BEANTWORTUNG DER STELLUNGNAHME AUS DER REPUBLIK ÖSTERREICH ZUM UVP-GUTACHTEN

Beilage 2 zum UVP-Standpunkt des Vorhabens
„Neue Kernkraftanlage am Standort Temelin einschließlich
der Ableitung der Generatorleistung in das Umspannwerk Kočín“ GZ
2561/ENV/13 und 2562/ENV/13 vom 18.1.2013

1. Bundesministerium für Land – und Forstwirtschaft, Umwelt und Wasserwirtschaft, ausgearbeitet vom Umweltbundesamt, 24.5.2012

Abbildung 1: MIR-1200 (Quelle: Altshuller, A. NPP-2006 with reactor VVER-1200/491 S.15)

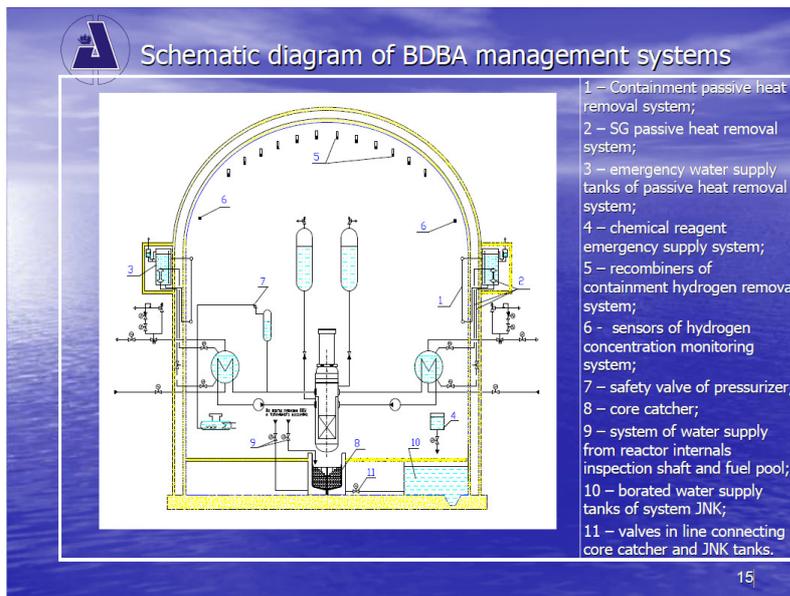
Beim MIR-1200 (Rosatom) wird das Konzept des konzentrierten Auffangens des Corium in einem dafür vorgesehenen Auffangbehälter (Core Catcher) (siehe Punkt 8 in Abbildung 1) verfolgt. Dieser Core Catcher soll anschließend von boriiertem Wasser von außen und innen gekühlt werden (Punkt 10 zeigt den Tank mit boriiertem Wasser, Punkt 11 die Verbindung zwischen Wassertank und Core Catcher).

Abbildung 2: Core Catcher Konzept des EPR (Quelle: Buongiorno, J. *Advanced LWRs* S.12)

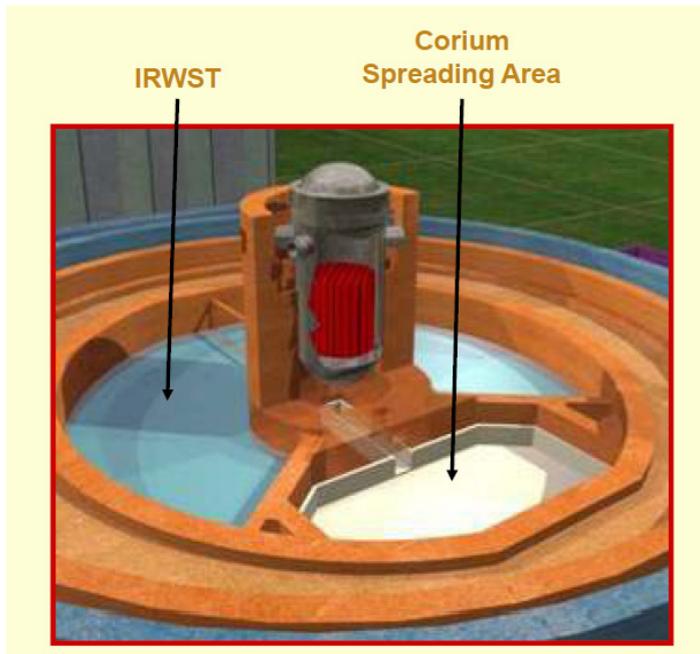
Das Core Catcher Konzept des EPR (AREVA) (in der Grafik der US EPR) verfolgt eine andere Strategie zur Kühlung der Kernschmelze (Abbildung 2). Es gibt einen Bereich zur Ausbreitung der Kernschmelze (Corium Spreading Area) in welcher sich das Corium auf einer möglichst großen Fläche verteilen soll. Durch die Oberflächenvergrößerung bei gleichzeitiger Kühlung von unten und oben mit Hilfe des Wassers aus dem In-Containment Water Storage Tank (IRWST) soll das Corium abgekühlt werden.

Abbildung 3: Konzept der Kernschmelzerückhaltung im Reaktordruckbehälter des AP1000.
(Quelle: http://ap1000.westinghousenuclear.com/ap1000_safety_ircd.html)

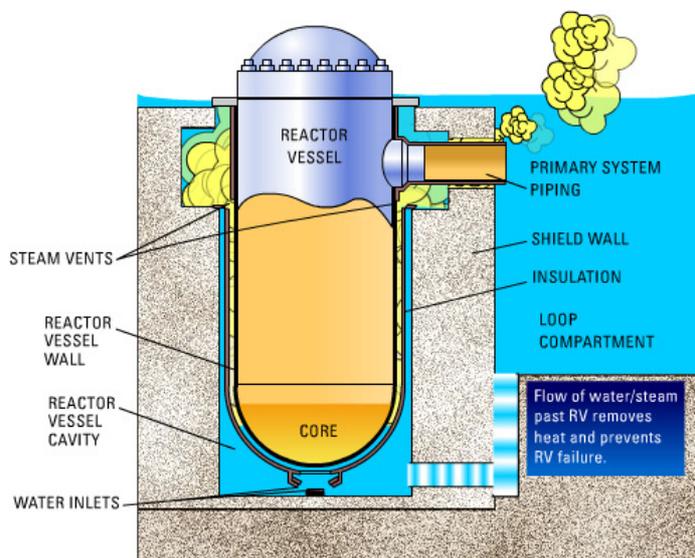
Der AP 1000 (Westinghouse) verfolgt kein Core Catcher Konzept, sondern das Design beruht auf der Kernschmelzerückhaltung im Reaktordruckbehälter (RDB) „in vessel core retention“ (Abbildung 3). Für den Fall eines schweren Unfalls soll das Bedienungspersonal Wasser in den Zwischenraum um den Reaktordruckbehälter (RDB) einfließen lassen können. Damit soll die Schmelze im RDB durch Flutung des RDB in dem Reaktorschacht (reactor cavity) von außen gekühlt werden. Das soll verhindern, dass der RDB durchschmilzt und die Kernschmelze den RDB verlassen kann.

Abbildung 4: Schema des hybriden Systems des EU- APWR von Mitsubishi.

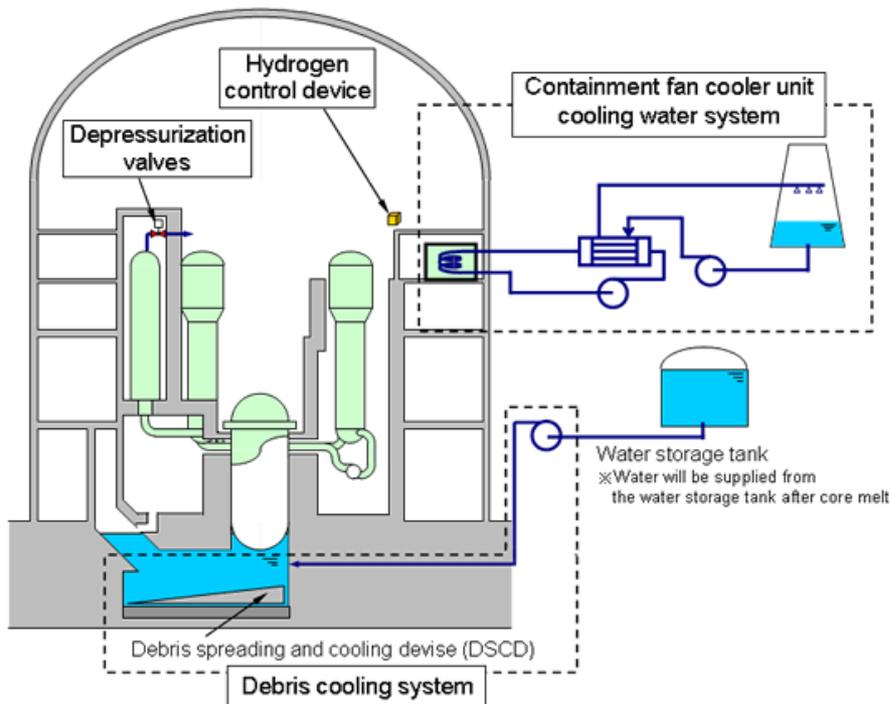
Der EU- APWR (Mitsubishi) verfolgt ein hybrides System, welches Ähnlichkeiten zum EPR und zum MIR- 1200 aufweist. Die Schmelze soll bei diesem Konzept auf einer größeren Fläche verteilt, und mit boriiertem Wasser direkt gekühlt werden (Abbildung 4).

Abbildung 5: Zwei Fallbeispiele schwerer Unfälle in Temelin 1 oder 2 (steam generator tube rupture) mit hohen Freisetzungen von Iod 131 und Cäsium 137 bei unterschiedlichen Wetterlagen, die jedoch jeweils die radioaktive Wolke nach Österreich führen. (flexRISK 2012)

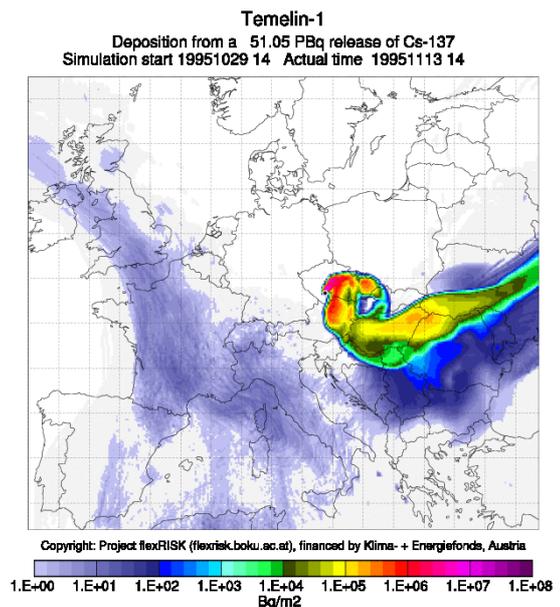
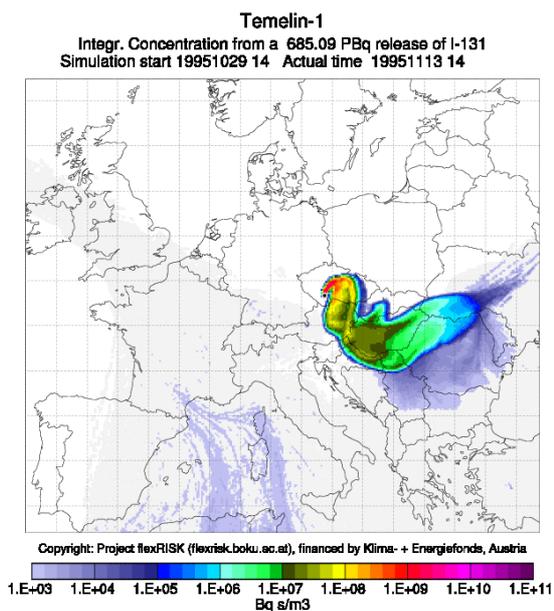
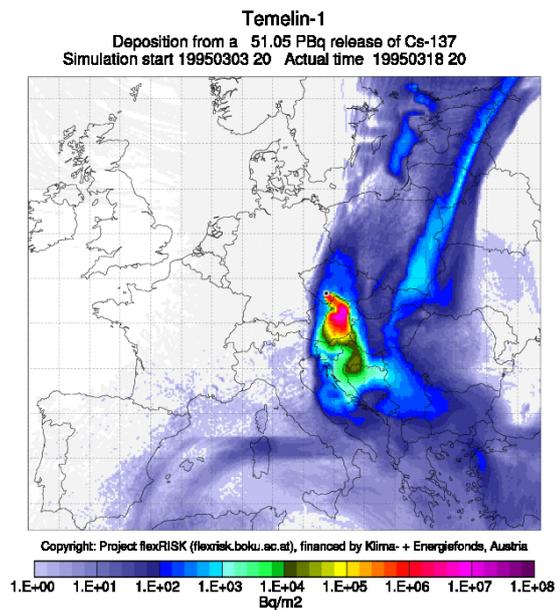
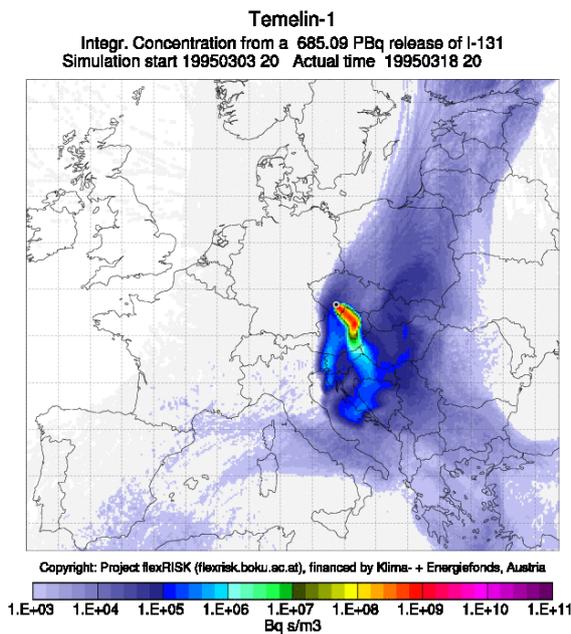
Bei einem Wert von 185 kBq Cs-137/m² kann es zur Überschreitung des für die Bevölkerung zulässigen Grenzwertes von 1 mSv pro Jahr nach der Council Directive 96/29/Euratom kommen. Die Sowjetunion hat nach Tschernobyl als Grenzwert für die Aussiedlung 555 kBq/m² vorgegeben. Gebieten mit 1480 kBq/m² und mehr wurden sofort geräumt.

In den wiedergegebenen Karten entspricht die gelbe Farbe dem Wert von 185 kBq/m² (1,85E5 Bq/m²). Der Wert von 555 kBq/m² (5,55E5 Bq/m²) ist in orange und jener von 1480 kBq/m² (1,48E6 Bq/m²) in rot dargestellt. (1 kBq/m² = 1000 Bq/m² = 1E+03 Bq/m²)

Wenn diese Berechnungen auch für Temelin Block 1 und 2, und damit für ältere Reaktoren als für 3 und 4 geplant durchgeführt wurden, so geben sie doch ein realistischeres Bild der möglichen Belastung als jene in den UVP-Unterlagen. Die Wahrscheinlichkeit schwerer Unfälle ist bei Reaktoren der Generation III gegenüber jener bei Generation II vermutlich reduziert, aber wenn es zu einem schweren Unfall kommt, und der Core Catcher oder sein Äquivalent versagt, dann sind die Freisetzungen vergleichbar groß. Dass auch für unmöglich gehaltene Unfälle auftreten können, hat Fukushima gezeigt. Es sei daran erinnert, dass Japan seit Jahren in seinen CNS-Berichten festgehalten hat, dass schwere Unfälle in Japan technologisch undenkbar (technologically inconceivable) seien, und kein Mitgliedsstaat der Nuklearen Sicherheitskonvention hat je an dieser Formulierung Anstoß genommen. Jedoch auch wenn die um einen Faktor 10 geringeren Freisetzungen zugrunde gelegt werden, die nach oben dargelegten Berechnungen für einen Generation III+ Reaktor erhalten wurden, sind die Auswirkungen noch immer massiv und vergleichbar mit den Folgen der Katastrophe von Fukushima in Japan.

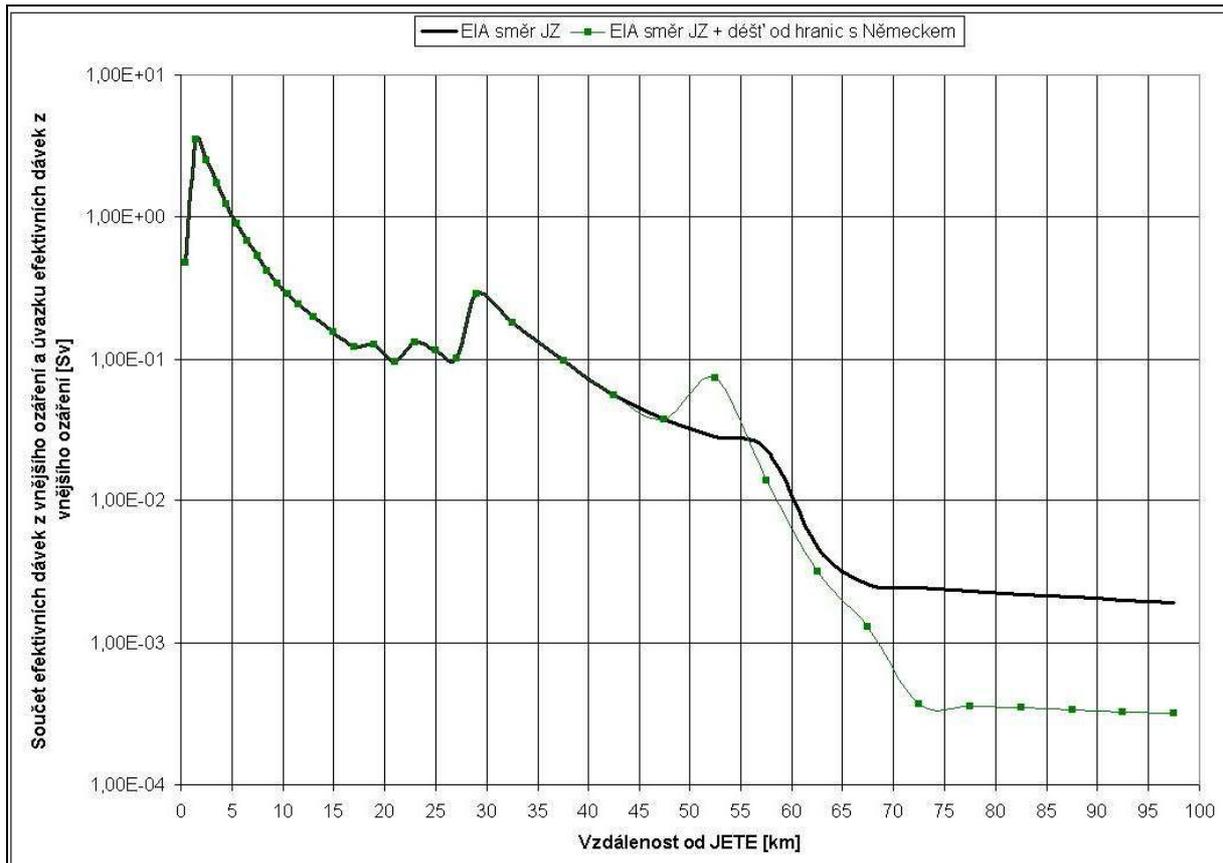
Die Graphik zeigt den Einfluss des Regens auf die lokale Erhöhung der Dosis infolge des Auswaschens radioaktiver Stoffe aus der Abluffahne, mit anschließender Senkung in den Gebieten hinter dem Regen, ersichtlich. Die Erhöhung erfolgt jedoch in beträchtlicher Entfernung vom KKW, wo die Äquivalentdosis schon relativ niedrig ist.
